Processo 00390-00004675/2023-68

Endereço: SHIN QI 12, CONJUNTO 06, LT 06, LAGO NORTE/DF

Irregularidades apontadas no Relatório de Monitoramento n.º 40/2023

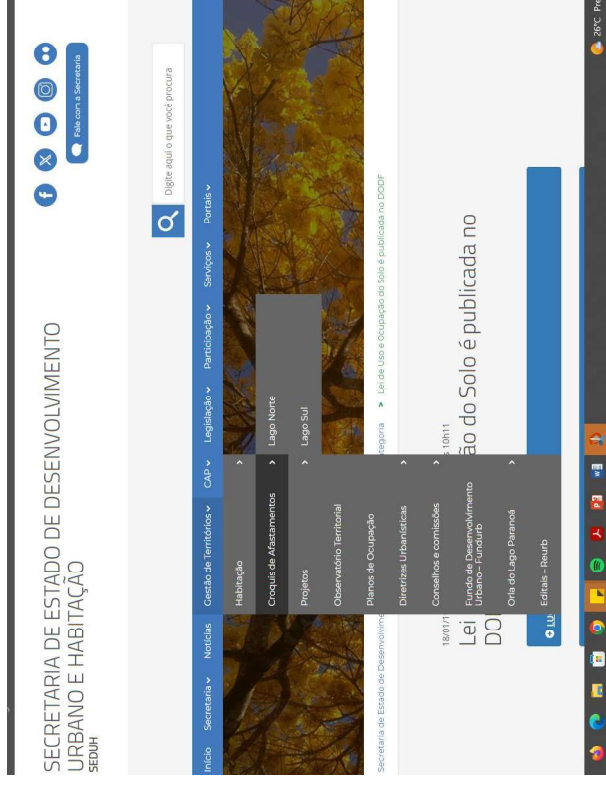
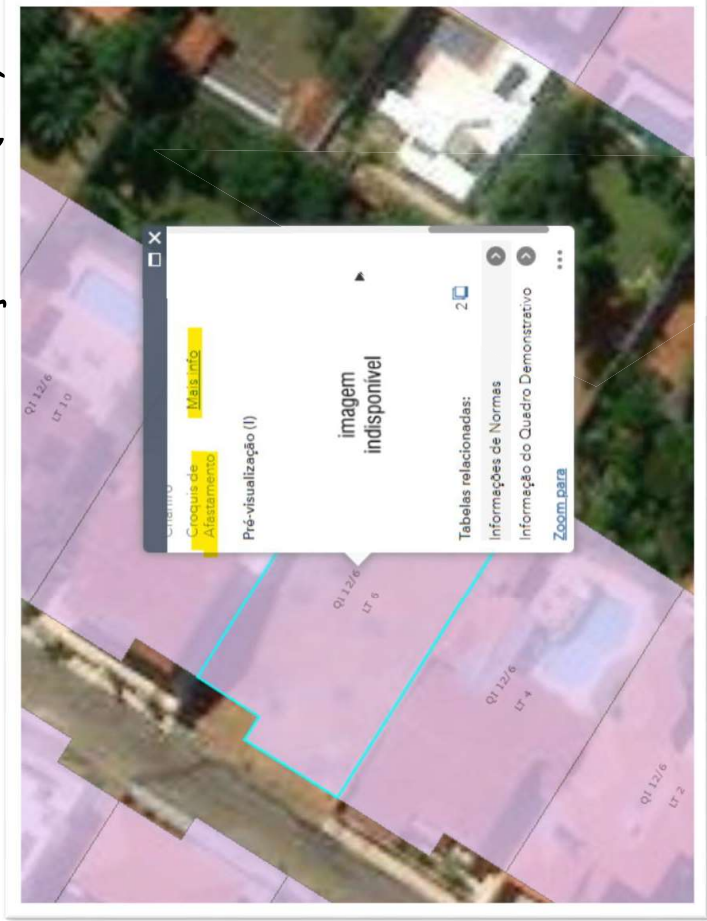
Junto com recurso, o interessado apresentou imagens, argumentando que a informação a respeito do afastamento no Geoportalseduh aparece como “imagem indisponível”

Croqui de Afastamento - LUOS

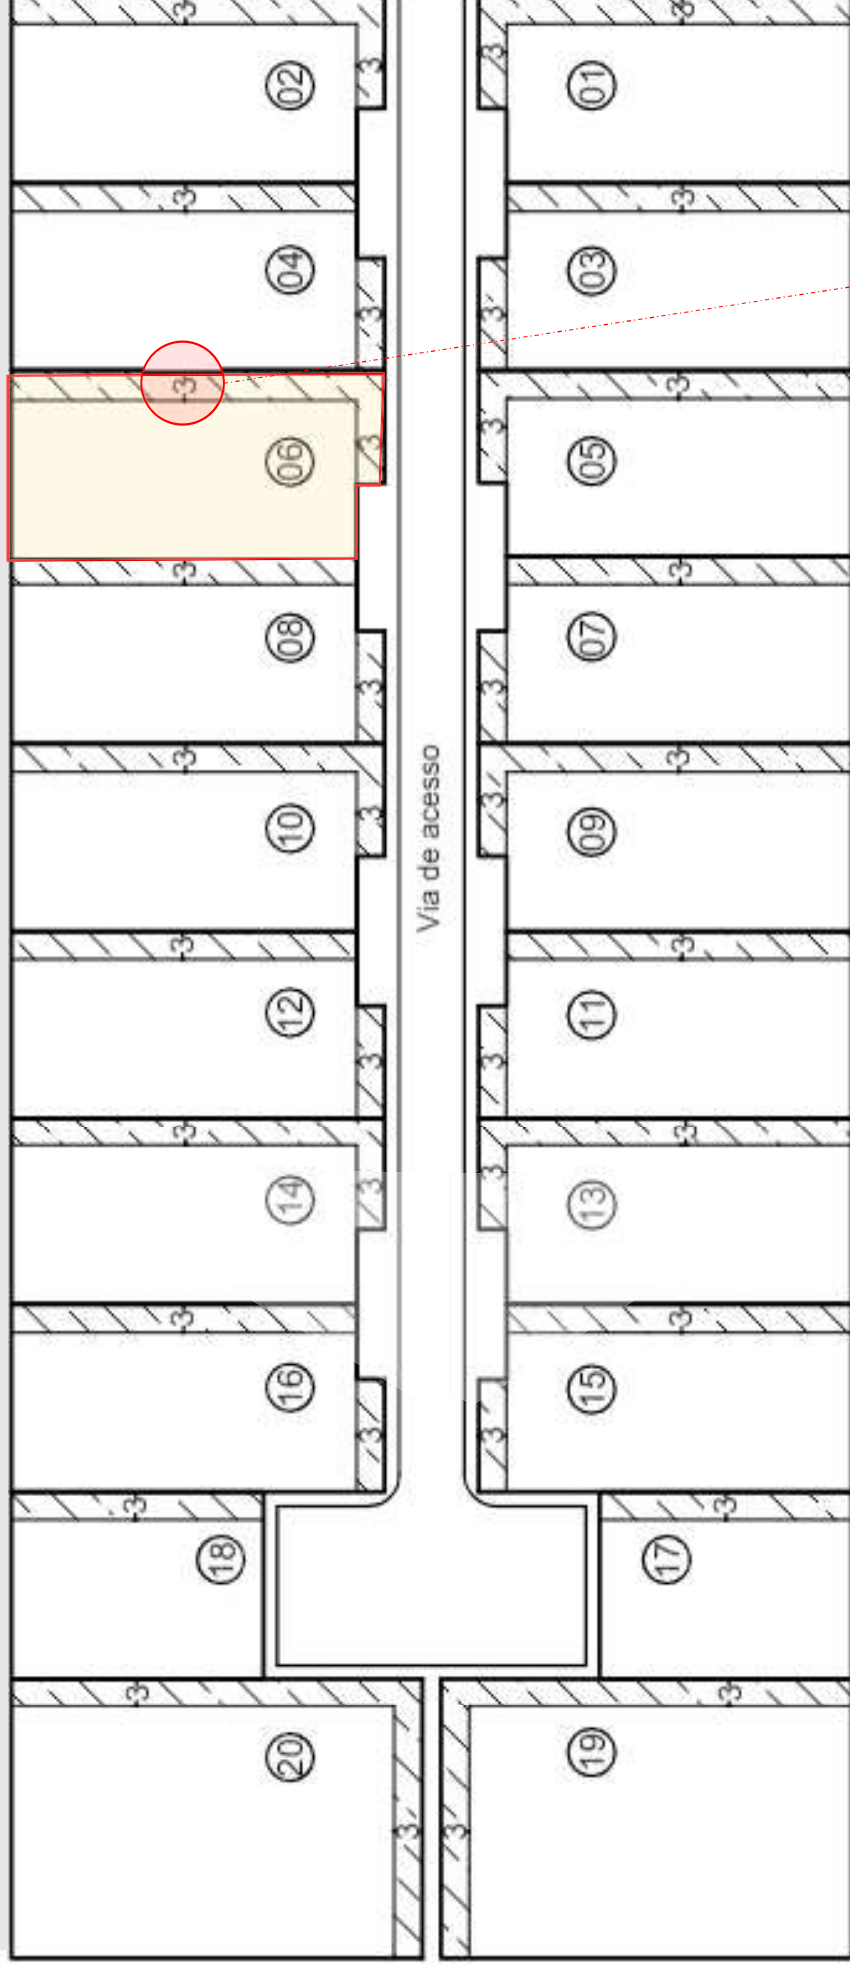
Afastamento mínimo obrigatório: 3,00 metros

Planta Baixa – Det. A

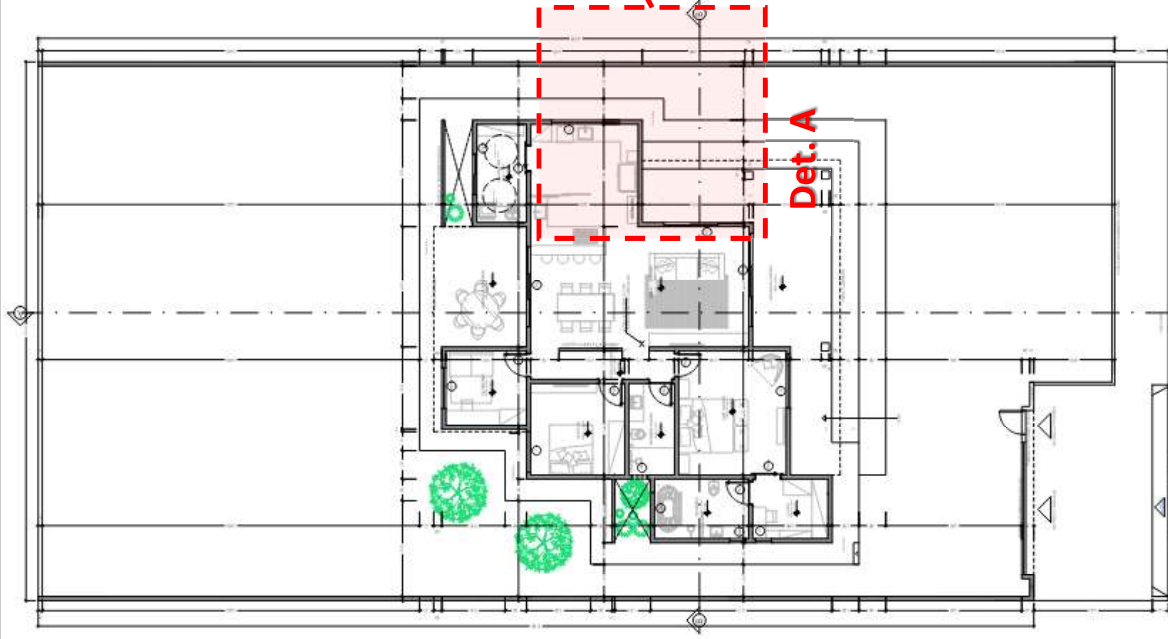
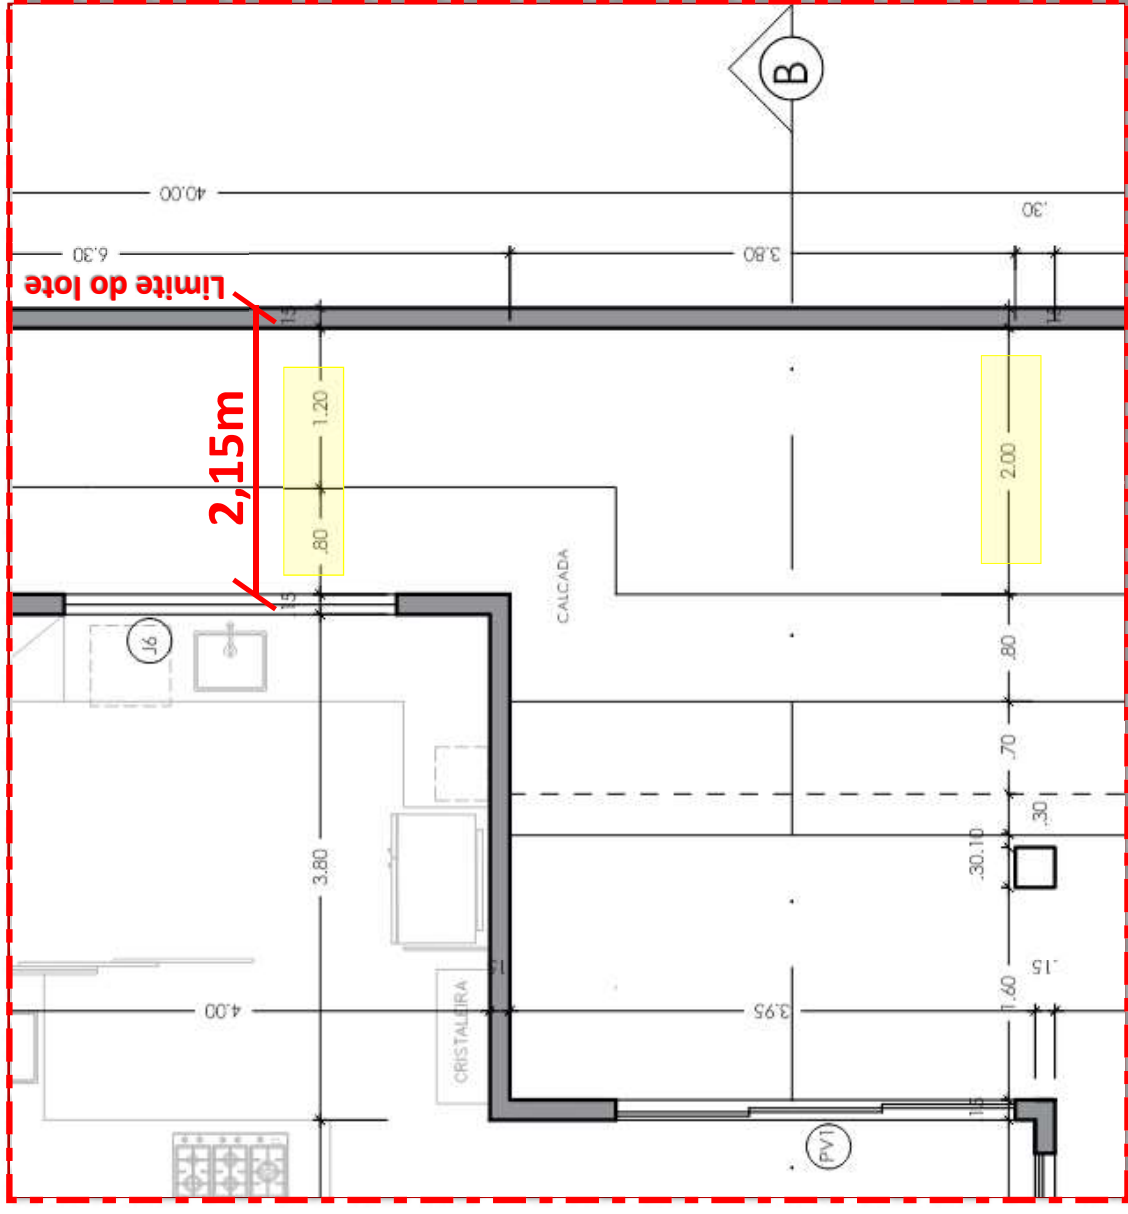
Irregularidade apontada no Relatório de Monitoramento n.º 40/2023
VÍCIO DE AFASTAMENTO

Acesso ao lote

Planta de Locação

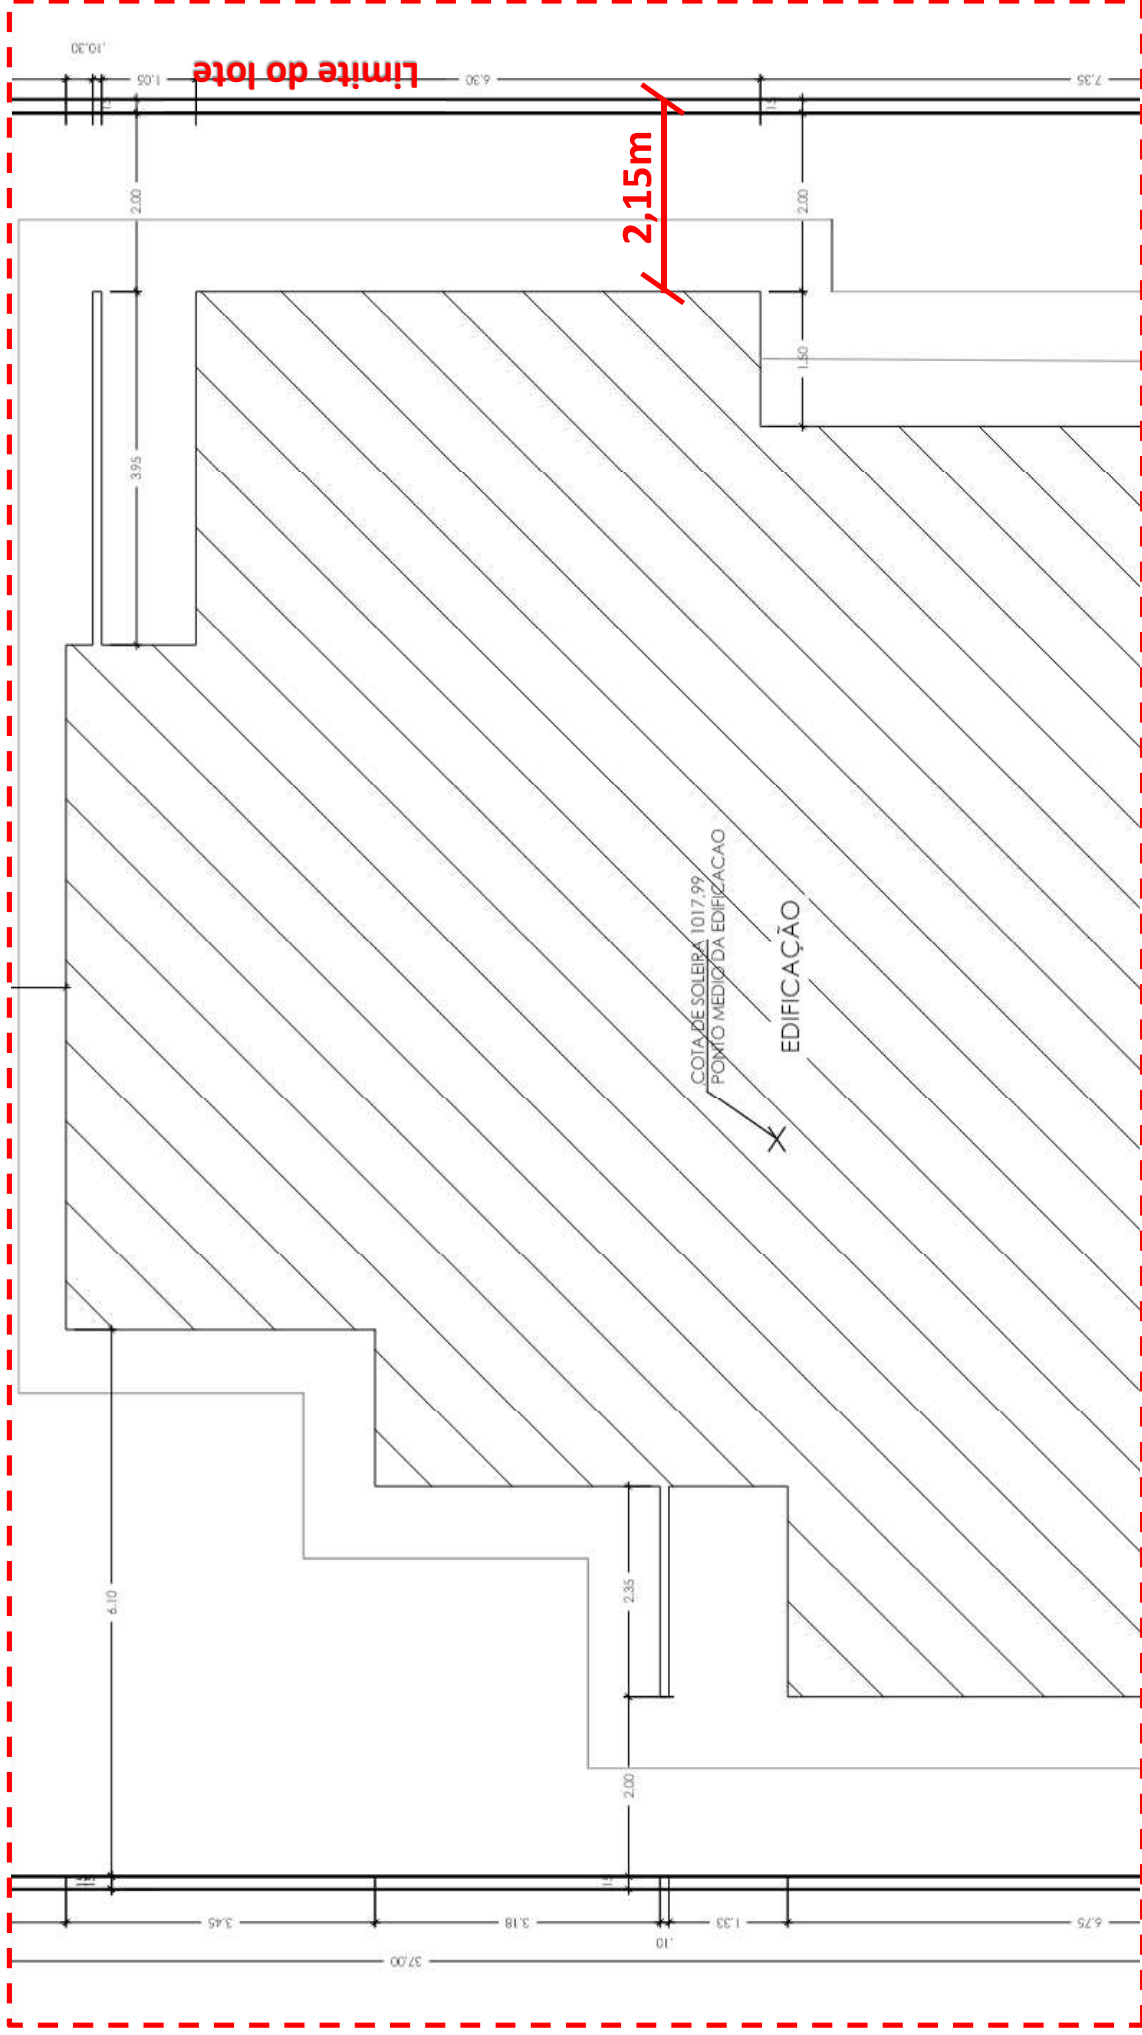
VÍCIO DE AFASTAMENTO

VÍCIO DE ACESSIBILIDADE

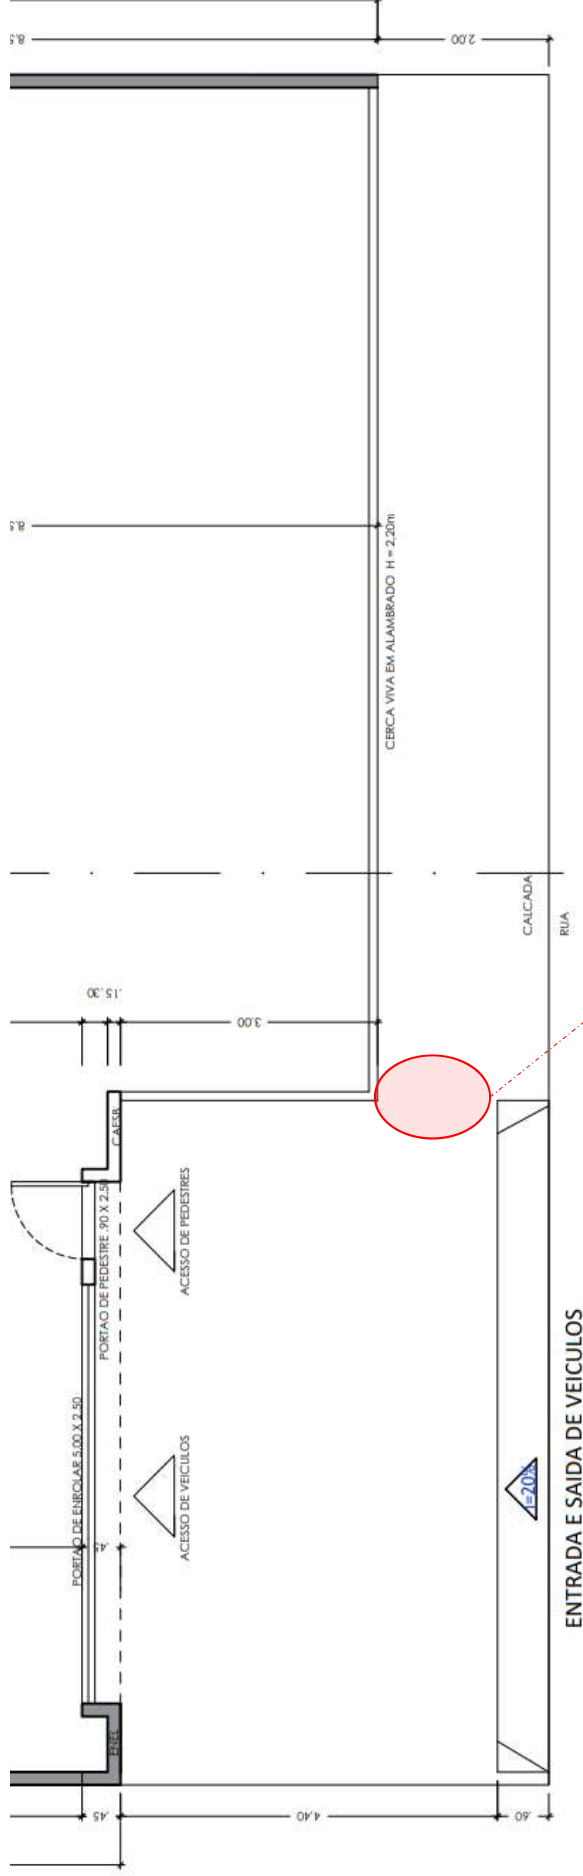
Circulação mínima de 1.20m

Não foi apresentada a faixa livre de passeio de no mínimo 1,2m e falta indicação da inclinação transversal de 3%. Entretanto, consta nota de acessibilidade.
